Commune de MEXIMIEUX

PLAN LOCAL D'URBANISME

MODIFICATION N°4

NOTICE DE PRESENTATION

Classement en zone UXha de la parcelle G 266.

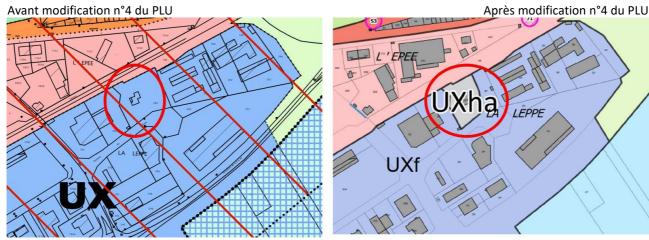
La commune souhaite intégrer ces habitations dans la zone UXha qui autorise l'évolution des habitations existantes. Ce changement de zonage concerne les parcelles suivantes : G 266, ZI 286, F 982, F 65, 66, 67, 68, 895 et 896. A noter que les habitations situées dans la zone d'activités sont anciennes et existaient avant même la création d'espaces à vocation économique.

Adaptation du périmètre de protection des commerces.

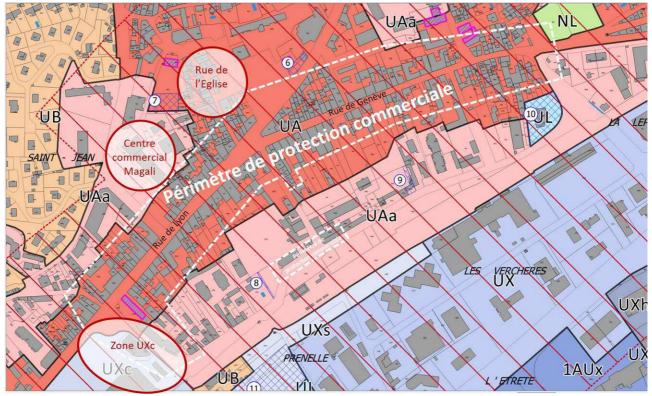
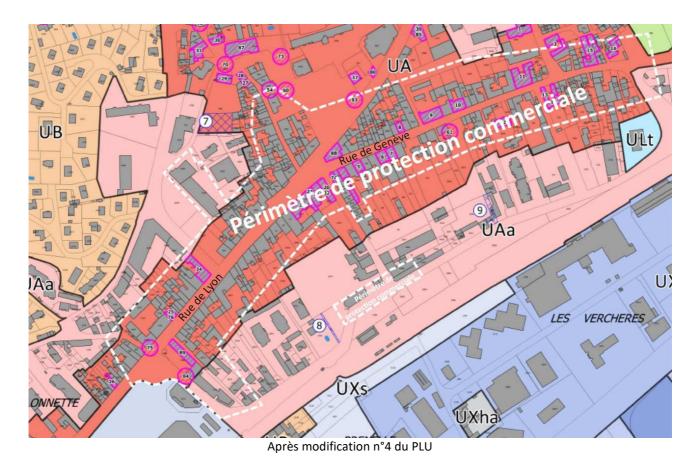
Par souci de cohérence réglementaire, la délimitation du périmètre de protection commerciale est revue de telle sorte qu'elle ne concerne plus la zone UXc.

d'intégrer le centre commercial Magali au périmètre de protection commerciale. Ce centre commercial est situé en plein centre-ville à la jonction de l'avenue du Dr Berthier et de la rue de Lyon (parcelles G 2454 et G 2456). Il est constitué d'un linéaire d'une dizaine de commerces de proximité accessibles uniquement par la rue. Il occupe la totalité du rez-de-chaussée d'un programme regroupant un immeuble d'habitat de 4 étages et un immeuble de bureau d'un étage. Les commerces donnent sur un square et un parc de stationnement public.

Ce centre commercial est partie intégrante de l'offre commerciale du centre-ville. A ce titre, la commune souhaite protéger sa vocation commerciale en l'intégrant au périmètre de protection commerciale.

III.2.4. Création d'un emplacement réservé en vue de créer un champ captant

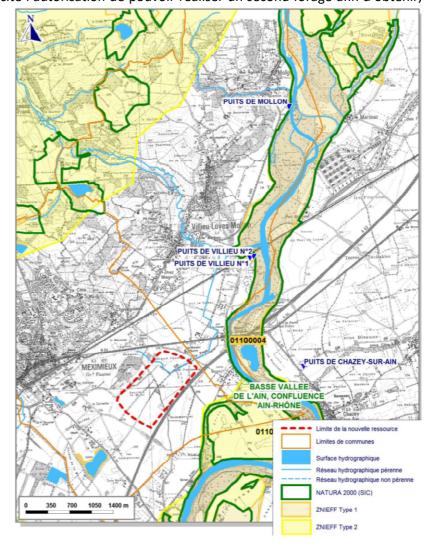
Il est nécessaire d'inscrire un nouvel emplacement réservé au PLU, en vue de la création d'un champ captant². Cet emplacement réservé vise à répondre à la problématique de diversification de l'alimentation en eau potable à laquelle le Syndicat des Eaux Dombes Côtière³ doit faire face. Dans le cadre d'un Schéma directeur d'alimentation en eau potable, des études ont été menées afin notamment :

Création de l'emplacement réservé n°28

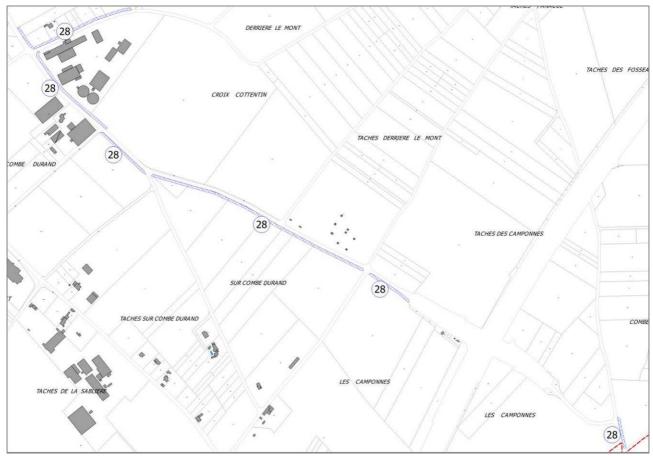
Il est nécessaire d'inscrire un nouvel emplacement réservé au PLU, en vue de l'aménagement d'une piste cyclable entre la commune de Meximieux et la commune de Charnoz-sur-Ain. Aussi, un emplacement réservé d'une largeur de 6 m est inscrit le long du chemin de Giron qui relie les deux communes. Une antenne le long du chemin de Derrière le Mont est prévue pour permettre de rejoindre les futurs équipements publics qui seront aménagés dans le secteur. La délimitation de ce nouvel emplacement réservé s'appuie sur une étude de faisabilité technique réalisée pour le compte la Communauté de Communes de la Plaine de l'Ain dans le cadre de sa politique communautaire en faveur du développement des nouvelles mobilités.

Suppression du sous-secteur UXh.

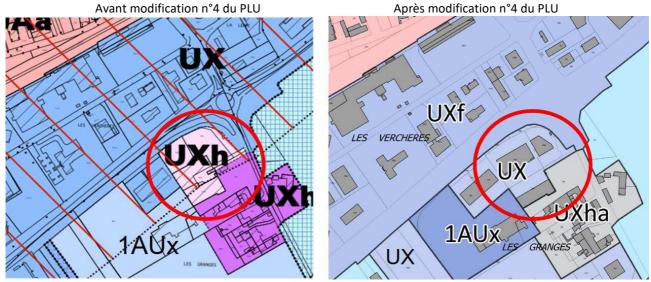
La zone UX est destinée à accueillir principalement des activités artisanales, industrielles, commerciales ou de services. Elle comporte un sous-secteur UXh localisé le long de la déviation du centre-ville (RD 1084) dans lequel l'activité hôtelière est admise. Considérant que l'ensemble du sous-secteur UXh a fait l'objet depuis l'approbation du PLU d'un programme immobilier à vocation commerciale ne comportant pas d'offre hôtelière, il n'est plus utile de le distinguer de la zone UX en vue de permettre la construction d'un hôtel. Le sous-secteur UXh est ainsi supprimé au règlement graphique et au règlement écrit.

Création d'un sous-secteur UXf au sud de la voie de chemin de fer dans lequel la hauteur maximale des constructions est limitée à 12 m.

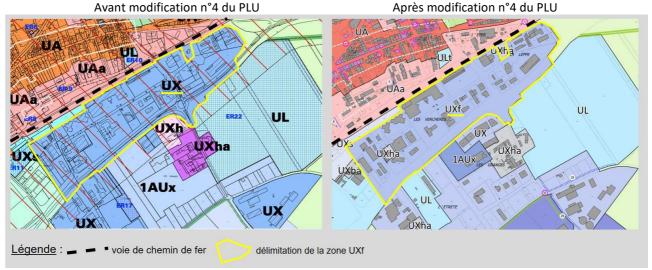
La zone UX est destinée à accueillir principalement des activités artisanales, industrielles, commerciales ou de services. La hauteur maximale des constructions admises en zone UX est fixée à 9 mètres. Pour répondre aux besoins des activités économiques, il est nécessaire d'augmenter la hauteur maximale des constructions admises en zone UX à 15 m (cf. page 143). Cependant, considérant l'enjeu de transition urbaine et paysagère aux abords de la voie de chemin de fer entre la ville (zone UAa au nord de la voie) et les activités économiques (zone UX, au sud de la voie) la commune souhaite limiter à 12 m la hauteur maximale des constructions aux abords de la voie de chemin de fer. En conséquence, un sous-secteur UXf est créé au sud de la voie de chemin de fer dans lequel le règlement écrit prévoit une hauteur maximale de 12 m.

Prise en compte du caractère urbanisé de la zone 1AUx par un classement en zone UX.

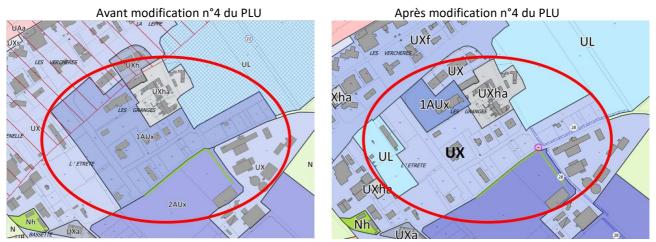
• au règlement graphique : la réduction de l'emprise de la zone 1AUx au profit de la zone UX. La zone 1AUx après modification présente une superficie de 1,6 ha.

Création d'un sous-secteur ULt correspondant à un équipement télécom non concerné par les modifications apportées à la zone UL dans le cadre de la modification n°4.

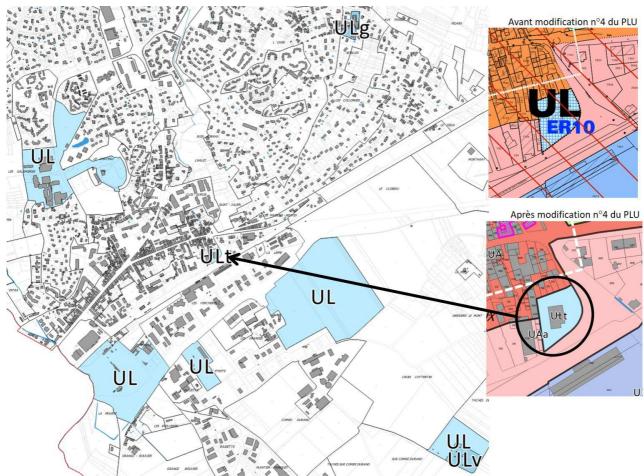
La zone UL correspond à des secteurs accueillant actuellement des équipements collectifs en particulier à vocation scolaire, sportive ou médico-sociale... ou destinées à accueillir dans l'avenir ce type d'équipements collectifs. Au regard de la nature de cette zone, la commune a besoin d'apporter des modifications au règlement de la zone UL, notamment aux articles UL 3, UL 7 et UL 10 (cf. pages 129, 139, 143 et 144). Cependant, parmi les secteurs classés en zone UL figure un équipement télécom pour lequel il n'est pas pertinent de faire évoluer les règles d'urbanisme en vigueur au regard de sa localisation en limite du centre-ville. Dans le cadre de la présente modification, un sous-secteur ULt est ainsi créé pour cet équipement télécom. Ce sous-secteur n'est pas impacté par les modifications apportées au règlement écrit pour la zone UL détaillées ci-après dans la présente notice de présentation.

> Zones UA, UAa, UB, UX, 1AU et 1AUx – ajout de précisions sur les clôtures surmontant un mur de soutènement

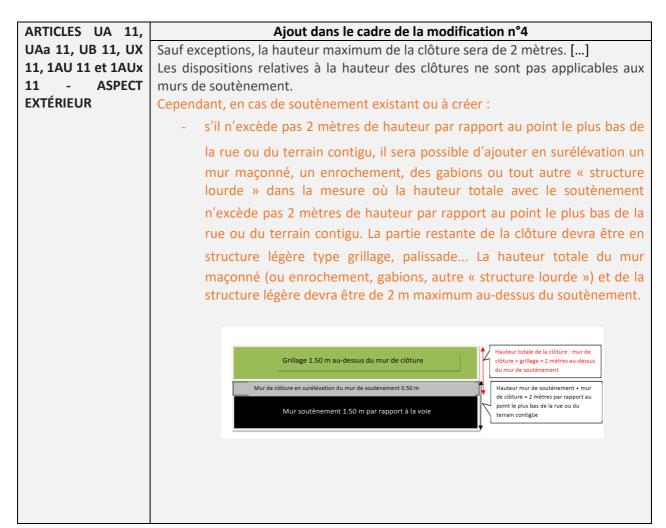
Par souci d'intégration paysagère, la commune souhaite apporter des précisions sur la hauteur et l'aspect des clôtures surmontant un mur de soutènement.

- s'il excède 2 mètres de hauteur par rapport au point le plus bas de la rue ou du terrain contigu, il sera uniquement possible d'ajouter en surélévation une clôture en structure légère de type grillage, palissade etc. Aucun mur maçonné, enrochement, gabions ou tout autre « structure lourde » ne pourra être réalisé.
